インテリア・バーの壁固定部の変更点

壁固定部

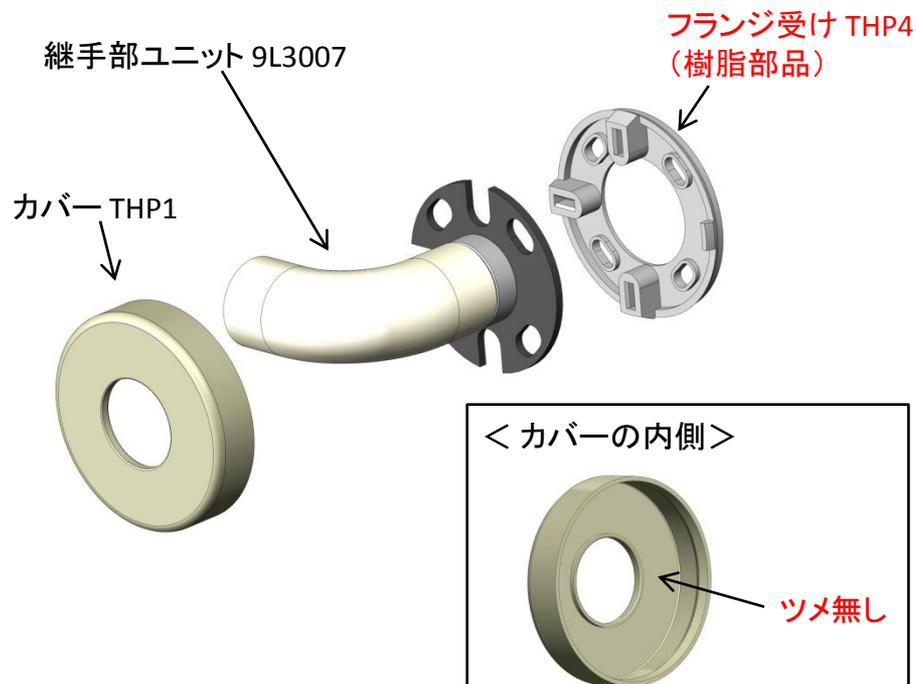
- ① フランジ受け(樹脂部品)を無くし、代わりにフランジ(ステンレス)の裏に発泡パッキンを追加しました。
- ② カバーの内側にツメを追加し、固定方法を変更しました。
